**AUTO N° 097**  
**(16 de febrero de 2022)**

**“POR MEDIO DEL CUAL SE REALIZA UN REQUERIMIENTO POR SEGUIMIENTO AMBIENTAL Y SE DICTAN OTRAS DISPOSICIONES”**

Que mediante Resolución No. 01915 de 27 de agosto de 2018, CORPOGUAJIRA, modificó la Resolución 1720 de 17 de diciembre de 2012, para incluir un permiso de vertimiento para aguas residuales de origen industrial y doméstico en el punto denominado Laguna 831 NORTE, en jurisdicción del municipio de Barrancas, La Guajira, en favor de la sociedad CARBONES DEL CERREJÓN LIMITED.

**Figura 1.** Piezometría y direcciones de flujo para el rango de profundidad menor a 20 m.

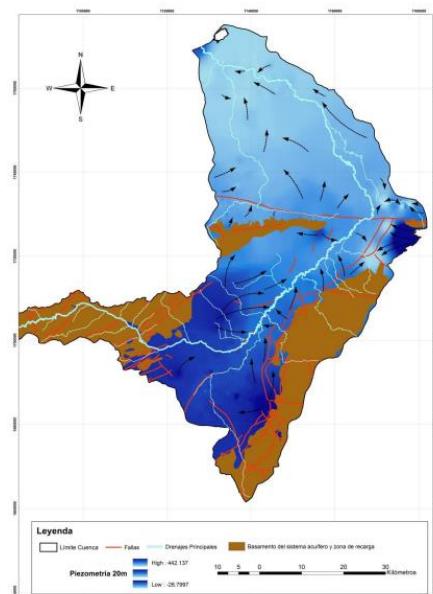
- Esta área donde se localiza la Laguna 831 Norte, de conformidad con el estudio denominado Plan de Manejo del Acuífero – Cuenca del río Ranchería, (UdeA y CORPOGUAJIRA, 2011)<sup>1</sup>, las líneas de flujo para profundidades menores de 20 metros van de oriente a occidente buscando el cauce del río Ranchería. Como se describe en la Figura 1.

De acuerdo con el estudio precipitado, la zona donde se encuentra la laguna 831 Norte, también presenta vulnerabilidad extrema, susceptible de contaminación tanto del acuífero libre como del río Ranchería por la misma presencia de la laguna de retención, la cual recoge las aguas provenientes del Botadero 831<sup>2</sup>. Cabe resaltar que esta área pertenece al área de recarga del acuífero. Lo anterior se presenta en la Figura 2.

- Solicitar a CERREJON realizar sondeos desde la Laguna 831 Norte hacia el río Ranchería para corroborar las líneas de flujo del acuífero libre y construir de acuerdo con los resultados, una red de Piezómetros, a fin de monitorear la salida de agua de la laguna hacia el acuífero y la calidad de las aguas de acuerdo a los parámetros fisicoquímicos que establece la normatividad ambiental.
